Gjennomgang av innspill/ uttalelser til reguleringsplanforslag:

Tistedal, kvartalet Bjerkelundveien – Orødveien – Tangenveien, planID: G-739

Figur 4.1.1.6–2 – Siktkrav i uregulerte T-kryss (mål i m). Avstander inn i sideveg (L2) måles fra kantlinje.

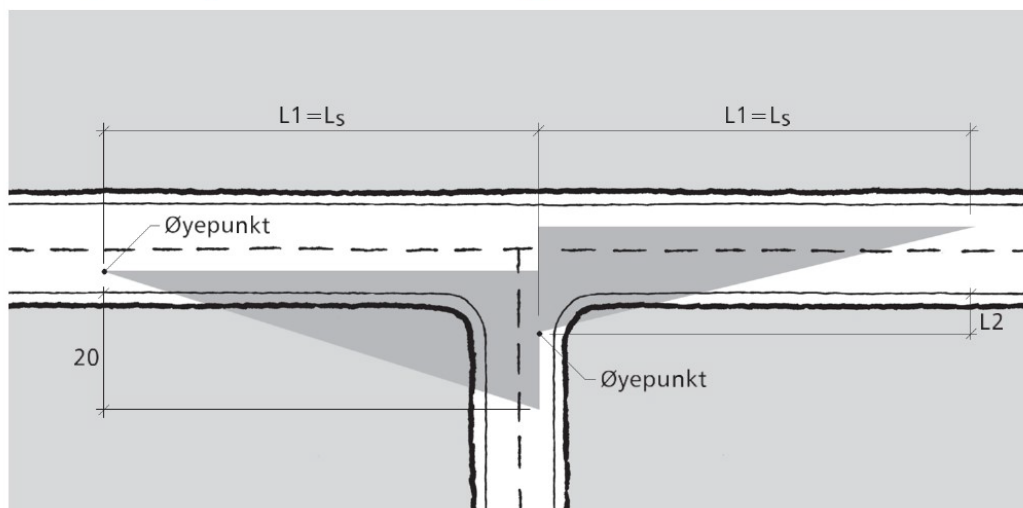
Krysset mellom Bjerkelundveien og Orødveien er uregulert med vikeplikt for trafikk fra høyre (høyreregel). Frisiktlinjer må derfor være i henhold til figur 4.1.1.6-2 i vegnormal N100.

P (parkering) er lagt inn i opplistingen i §2. Det ligger vel til rette for lovens krav om universell utforming, da det ikke er særlige høydeforskjeller eller bakker i det aktuelle området. Dersom kommunen mener det bør legges inn krav om støyskjerm mot jernbanen på den offentlige lekeplassen (LEK) kan dette legges inn i form av en reguleringsbestemmelse. Eventuelle trær i sikktrekanten oppstammes slik at trekrona ikke hindrer sikt i frisiktsonen. Tekst på frisiktlinjen Bjerkelundveien x Orødveien er lagt inn på plankartet. (Nyeste revisjon av N100 er fra 31.10.2022.)
